改善箇所説明図

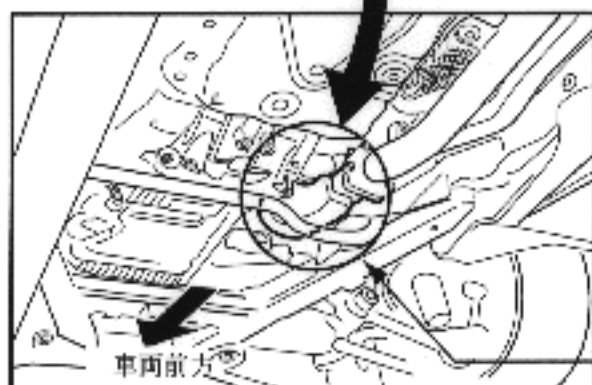
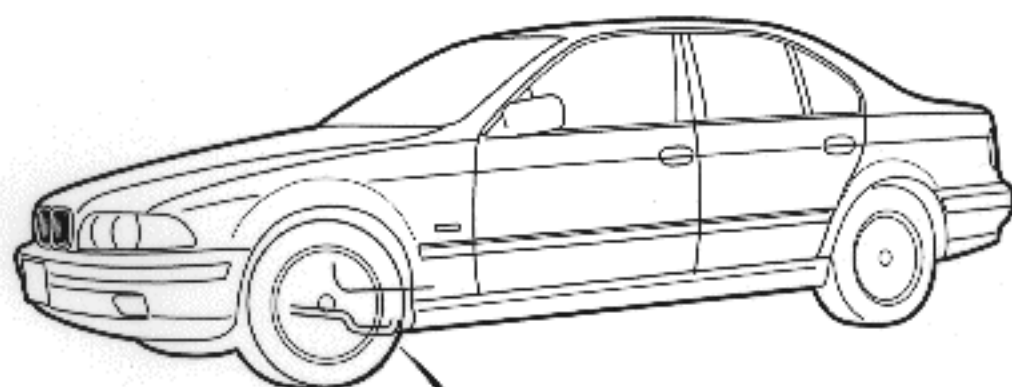
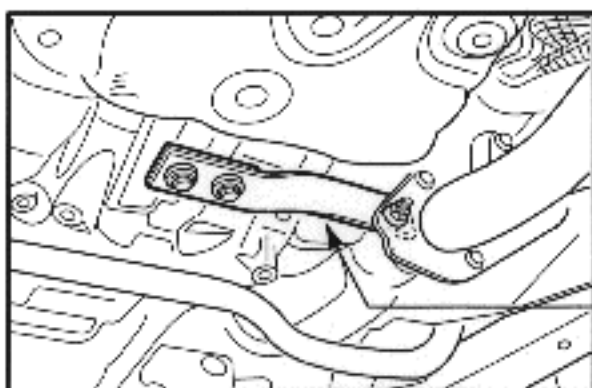
基準不適合箇所

左ハンドル仕様車において、排気管の車体への取付が不適切なため、そのままの状態では仕様を続けると、走行時の振動等により、最悪の場合、当該排気管に亀裂が生じるおそれがある。

改善の内容

全車両、当該排気管に車体への取付金具を追加する。
また、排気管に亀裂が生じているものは良品と交換する。
